①令和4年度 合同現地地点検の実施

② 静岡市葵区長沼地区（ゾーン30プラス候補箇所）

③国道1号 川辺町交差点 (事故ゼロプラン 追加対策検討区間)

②静岡市葵区長沼地区（ゾーン30プラス候補箇所）

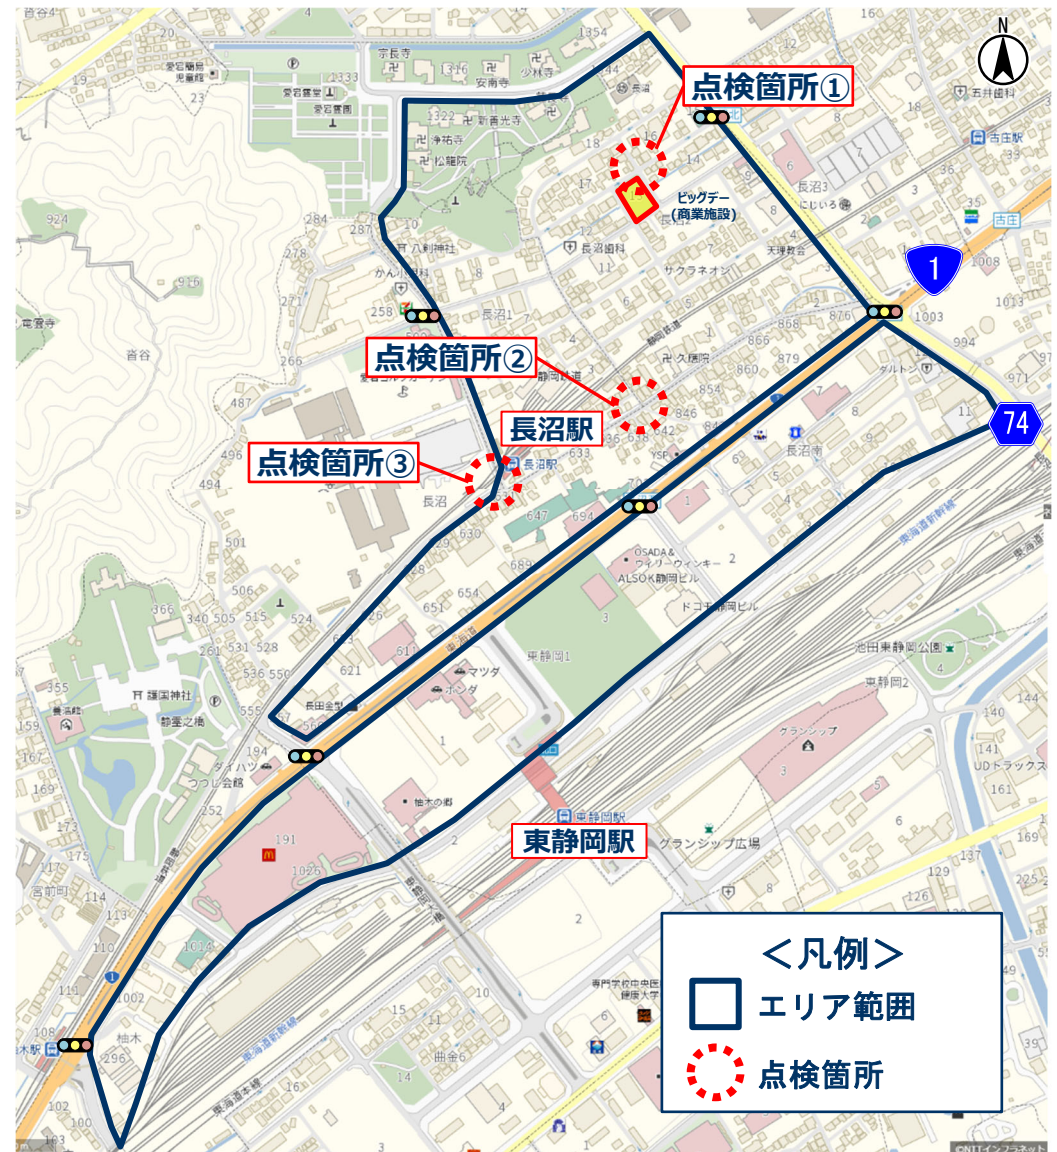
意見者	意見	対応
浜松河川 国道事務所	【点検箇所①】 交差点南東側の既設カーブミラーが小さく感じた。 交差点内の視認性向上のため、大きいサイズへの変更を検討してもよいのではないか	今後、対策案の一つとして検討をしていきたい。
浜松河川 国道事務所	【点検箇所①】 停止線から、交差道路側の車両を視認することが困難であると感じた。 交差点であることを運転者に意識付けするための対策（フットライト等）を検討してもよいのではないか	今後、対策案の一つとして検討をしていきたい。
静岡県警	【点検箇所②】 付近の踏切では車道幅員が狭いが、原動機付自転車が通過している。 踏切通過を抑制できれば、通過交通の減少に寄与すると考えられる。	利用状況については地元と確認をし、対策案の一つとして可能性を検討していきたい。
静岡 国道事務所	【点検箇所③】 右左折する車両は左右を確認するため速度は遅いが、東西へ直進する車両の速度が速いと感じた。 主道路・従道路を明示する路面標示等の対策が望ましいと考えている。	今後、対策案の一つとして検討をしていきたい。
久保田先生	【長沼地区全体】 物理的デバイスを用いた強めの対策から、ソフト対策のみとする弱めの対策等、対策に幅を持たせ、地域住民の選択により対策内容を検討すべき。	地元には幅のある対策案を提案し、今後の意見交換等により対策を検討していきたい。

静岡県：事故形態を分析した上で対策を検討すべき。特に速度抑制により事故を防止するのか、見通しが悪いため視認性向上により事故を防止するのか、によって効果的な対策内容は異なる。

静岡県警：当該エリアがゾーン30であると認知できる機会がなかったと感じる。ゾーン30やゾーン30プラスであることを明示するため、エリアの入口に狭さくやハンプを設置し、走りにくい箇所と印象付けることが必要であると考えます。

浜松河川：エリア内の交差点は見通しが悪い傾向にあると感じた。交差方向を通行する車両に対して、センサーが車両を認識し、フットライトを直進方向の自動車や歩行者に対して交差道路側の車両通行を認知させるといった対策も考えられる。このような対策はコストが嵩むと考えられるが、試験施工等といった点については検討しているか。

静岡県：物理的デバイスの設置がゾーン30プラスの要件である。当該エリアで設置の検討は実施しているか。

浜松河川：新築住宅のブロック塀が、交差点通行時の視認性を悪化させていると感じた。また、交差点南東側に設置されているカーブミラーが小さく感じたため、大きいサイズに変更することで交差点内の視認性向上を検討してもよいと考える。さらに、停止線で止まっていると、交差道路の車両、特に横断歩道手前の停止線から向かって左側の車両を視認することが困難であると考えます。交差点であることを運転者に意識付けするための対策（フットライト等）があると良い。

沼津河川：当該箇所は通過交通が多いと感じ、これにより事故が多発していると考えられる。通過交通は徹底して無くしていく必要がある。そのためには、ハンプやクランクといった物理的デバイスを、通過交通として利用される経路全体に設置することが必要であると考えます。

静岡県警：当該箇所付近に踏切が設置されており、車道幅員が狭く、自動車は通行できないが、原動機付自転車が通過している。これらの踏切通過を抑制できれば、通過交通の減少に寄与すると考えている。

静岡国道：国道1号を避けた東西方向の通過交通が多く、朝夕だとさらに多くなると考える。当該箇所では、右左折する車両は左右を確認するため速度は遅いが、東西へ直進する車両の速度が速いと感じた。主道路・従道路を明示する路面標示等の対策が望ましいと考えている。

静岡県：事故発生の変因がイメージできない。発生した事故の時間帯は事故データからは把握できないとお聞きしたが、これが把握できれば事故対策に繋がると考える。また、外周道路から箇所③の交差点に進入する際の歩行者に対する視認性が低いと感じた。

- ・当該エリアの生活道路における課題の要因が明瞭であった。
- ・国道1号を西から通行してきた車両が、長沼交差点に起因する渋滞を避けるために通過交通が発生したと考える。
- ・特に問題と感じたのは、通過交通の経路と通学路が重なっている点である。
- ・生活道路で事故発生するリスクが最も高いのは、バイパスに並行する旧道であると考え。京都府亀岡市で発生した生活道路上の交通事故がその代表例である。当該エリアでは、国道1号と並行する、東西方向の通過交通の経路が該当すると考える。
- ・スラローム、シケイン、スムーズ横断歩道といった、物理的デバイスを用いた強めの対策から、ソフト対策のみとする弱めの対策等、対策に幅を持たせ、地域住民の選択により対策内容を検討すべきである。

静岡国道：対策の一つとして検討していきたいと考えている。

静岡市：北側エリアでは、今後設置を検討していく段階と考えている。一方南側エリアではスラロームといった物理的デバイスはすでに設置されているため、ゾーン30プラス登録の要件に該当すると考えている。

■事故要因分析と追加対策立案(令和元年度整理)

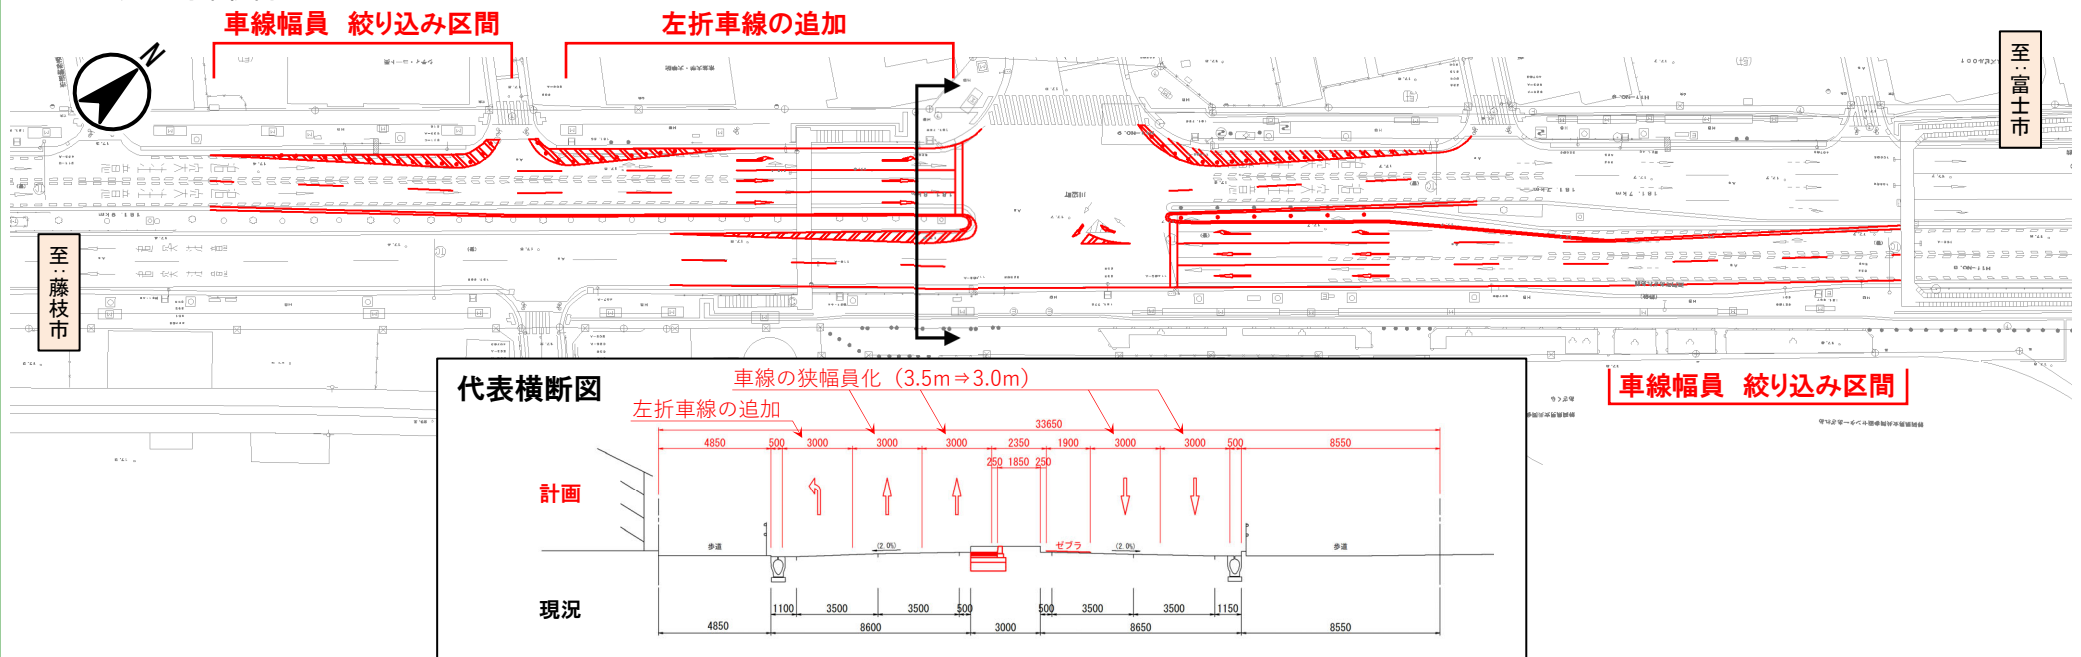
意見者	意見	対応
①	浜松河川 国道事務所	左折車線は大型車が滞留可能な延長を確保することが必要と考える。	左折車線の大型車混入率などは必要なデータと認識している。 交通量調査により必要となる滞留長の確認を実施していきたい。
②	浜松河川 国道事務所	幹線道路で大型車も多く感じた。左折車線の幅員3.0mは、並走したドライバーが危険を感じる。 中央分離帯の幅員を試験施工として1.5mに狭める、0.75mとしてワイヤーロープを設置するなどし幅員を増加することで、危険感を減少させることができると考える。 試験施工として実施し、先進的事例として残すことも考えられる。	直進車線の線形に留意すれば、中央分離帯の幅員縮小も検討可能と考えられる。 対策を検討する上で参考にさせていただく。
③	静岡県警察	交差道路からの進入車を左折車線に流入させることは望ましくない。 車線変更を増加させるとそれだけ事故の危険性が高まる点も望ましくないとする。	交差道路から国道へ進入する際の案内手法について、今後検討をしていきたい。
④	久保田先生	当該交差点を通行することに慣れている方か、地域外から来てカーナビに従い交差点を通行している方か等、人ベースで追突事故を分類できれば、追加対策の方針決定に役立つと考える。	そういった踏み込んだ分析が可能なのか今後確認をし、対策方針の検討に活用していきたい。
⑤	久保田先生	交差点進入地点よりも手前側に左折車線の存在を明示することで、運転者への注意喚起になると考える。	対策を検討する上で参考にさせていただく。

浜松河川：検討している新設の左折車線幅員3.0m は現況の左折車線から狭める形となり、現況用地内に設置するのは容易でないとする。

浜松河川：左折車の大型車混入率は確認しているか。

浜松河川：大型車が滞留可能な延長を確保することが必要と考える。左折車線の延長を、交差点側に設置を検討しているゼブラの延長分伸ばすことは出来ないか。

静岡県警：交差道路からの進入車を左折車線に流入させることは望ましくない。また、車線変更を増加させるとそれだけ事故の危険性が高まる点も望ましくないとする。

浜松河川：左折車線の幅員3.0m だが、幹線道路のため大型車も多く、並走した場合ドライバー視点として危険性を感じるとする。中央分離帯の幅員を試験施工として1.5m に狭めるか、0.75m としてワイヤーロープを設置とするなどして、並走による危険感を減少させることができると考える。これらを試験施工として実施すると、先進的事例とすることもできると考える。

静岡市：横断歩道橋が死角になっているため、蹴上部をクリアな素材として運転者の視認性を向上させることができると考える。

静岡県警：左折車線が短いため、この延長で追突防止の効果があるのかについては疑問である。追突が発生し得る位置を現況から後退させることか、追突件数を減少させることか等、想定する対策効果を明確にする必要がある。

- ・追突事故を発生させた運転者の属性を把握できると良い。
- ・当該交差点を通行することに慣れている方か、地域外から来てカーナビに従い交差点を通行している方か等、人ベースで追突事故を分類できれば、追加対策の方針決定に役立つと考える。
- ・交差点進入地点よりも手前側に左折車線の存在を明示することで、運転者への注意喚起になると考える。

静岡国道：歩道幅員の縮小は不可能であり、車道・路肩・中央分離帯の幅員を変更することで左折車線設置を検討しているが、詳細な設計は今後実施する。また、直進車線を中央へシフトするため反対車線もシフトが必要となり、直進方向の線形も検討する必要がある。

静岡国道：交差点交通量調査結果がないため不明であるが、必要なデータであると認識している。

静岡国道：直進車線の線形に留意すれば、中央分離帯の幅員縮小も検討可能と考えられる。対策を検討する上で参考にさせていただく。

静岡国道：左折車線設置の効果としては、左折車が心理的に落ち着くことで、速度を抑制させた状態で左折することにより、事故の危険性を減少させることを想定している。
